Nouvelle conception du galet tendeur 531 0203 20

Réf. INA : 531 0203 20

INA 0049

Image 1 : 531 0203 20 - Ancienne version

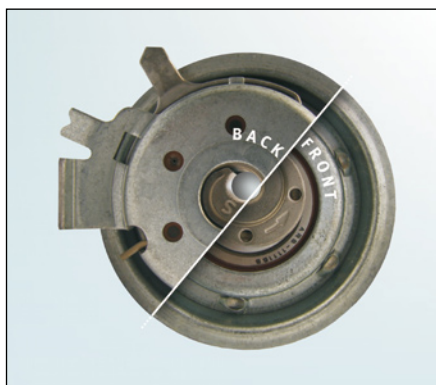
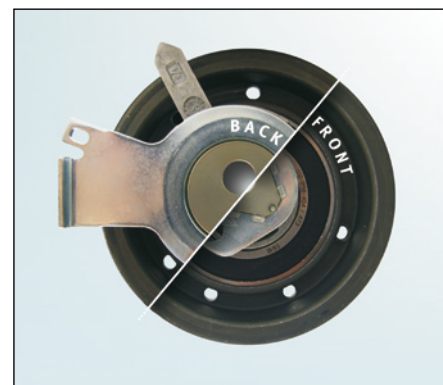
Dans le cadre du développement continu dont bénéficient nos produits, nous avons apporté une modification à la conception du galet tendeur 531 0203 20. Cette Info Technique permet de distinguer les différences visuelles existant entre les deux versions sur les faces avant (Front) et arrière (Back) des deux galets tendeurs.

L'outillage spécifique (réf. OE T10020) auparavant nécessaire pour faire tourner l'excentrique n'est plus requis. A la place, vous pouvez utiliser une clé Allen 6 mm.

Les deux versions respectent les spécifications techniques et peuvent être utilisées sans restriction sur les véhicules énumérés ci-dessus.
